Název a číslo stavby: **Tramvaj Plotní - soubor staveb - etapa 2-4**

Věc: **Vyjádření k předložené ZBV č. 3/61.1 – SO 500.10.10/2 - STL přípojky Domych, 1.část**

Průvodní list zařazení do skupiny
pro ZBV číslo: 3/61.1

Věcně příslušný útvar:	Statutární město Brno
Název stavby:	Tramvaj Plotní – soubor staveb – etapa 2-4
Číslo SO/PS / číslo Změny SO/PS:	SO 500.10.10/2
Název SO/PS:	STL přípojky Dornych, 1.část

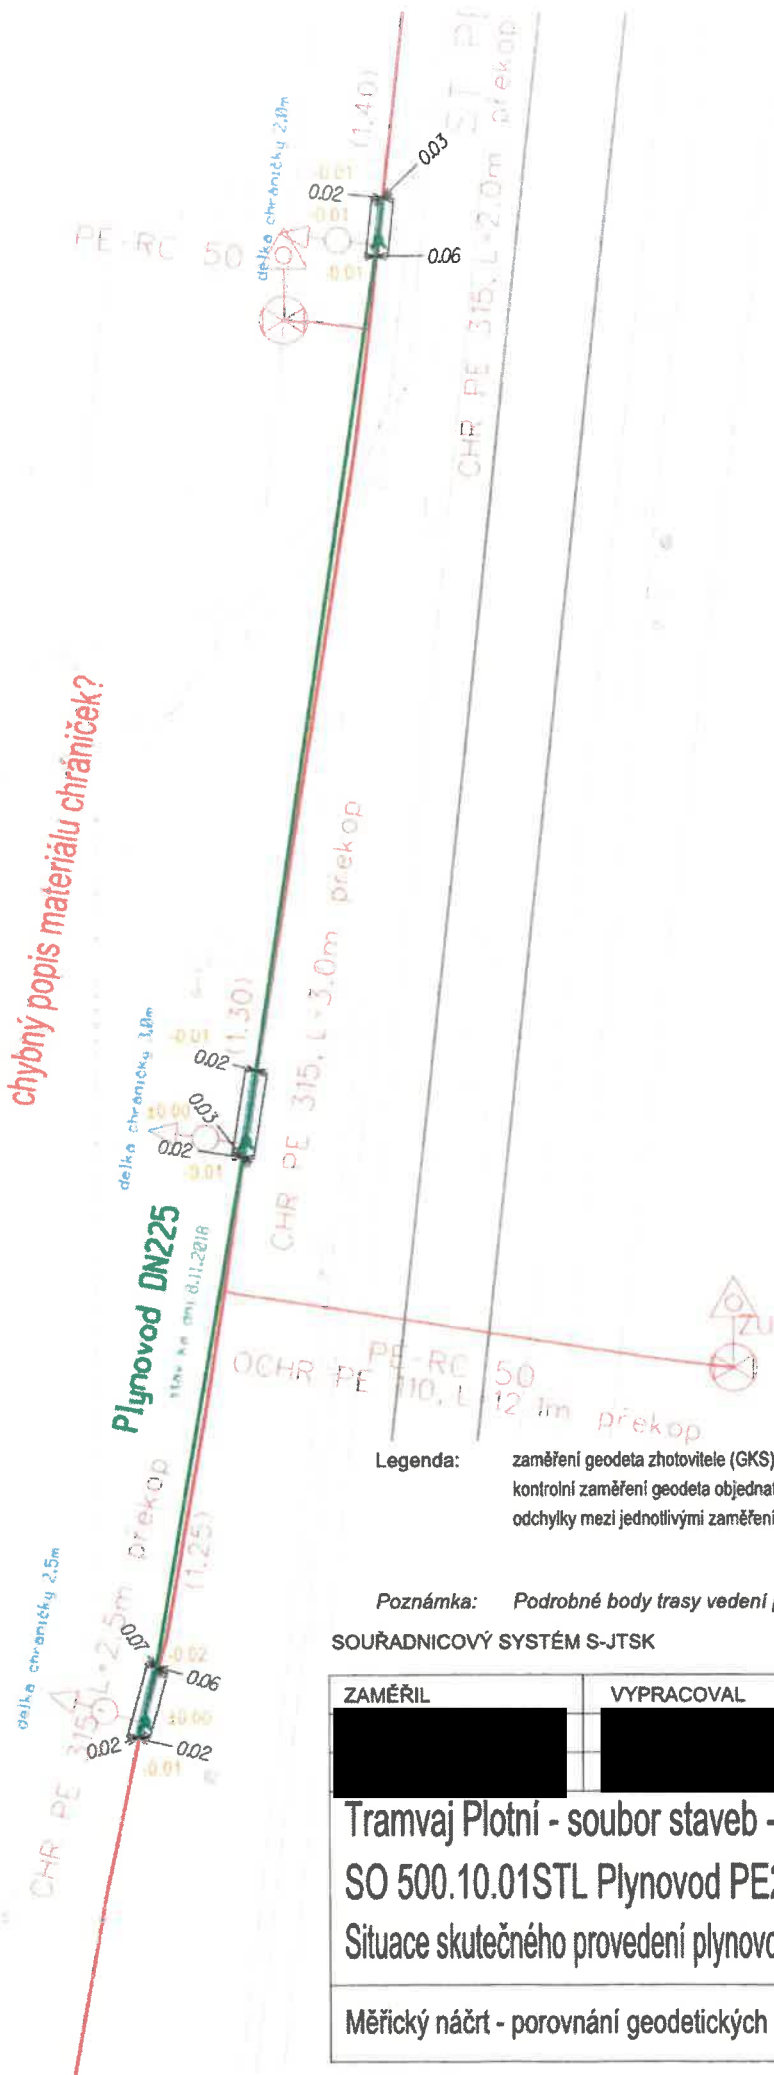
chybný popis materiálu chrániček?
